SERVICE BULLETIN

Fremkaldere med microstyring

Ændring af powerklemmer på relæprint

Fig. 1. Gammelt relæprint.

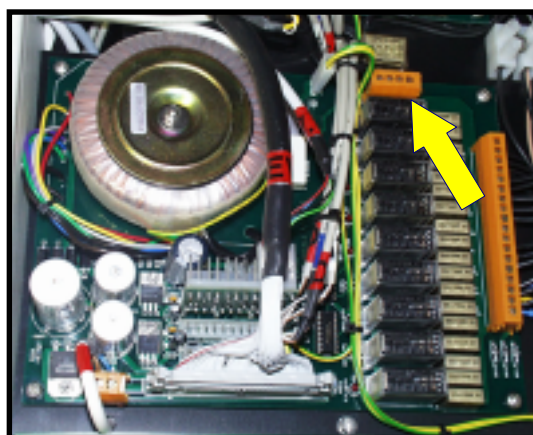
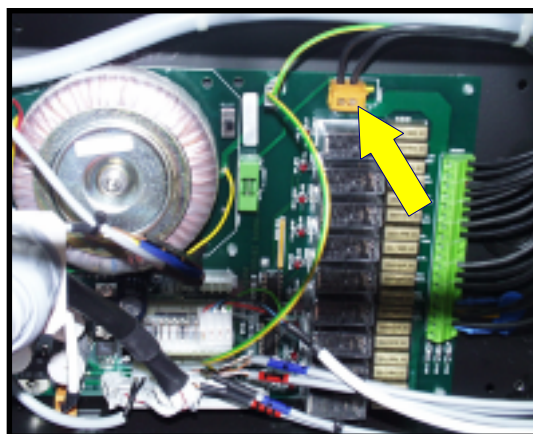
I oktober 1998 blev der indført en lille ændring på relæprint nummer 155469 og 155470. Ændringen består i, at powerklemmerne, hvori N R S T normalt er monteret, nu kun er en to-polet klemme til N og R. Det vil sige, at hvis der monteres et nyt print i en fremkalder fremstillet før oktober 1998 så skal de ledninger som tidligere var monteret i S og T blændes af, eventuelt med en kronmuffe. Se fig. 1 og 2.
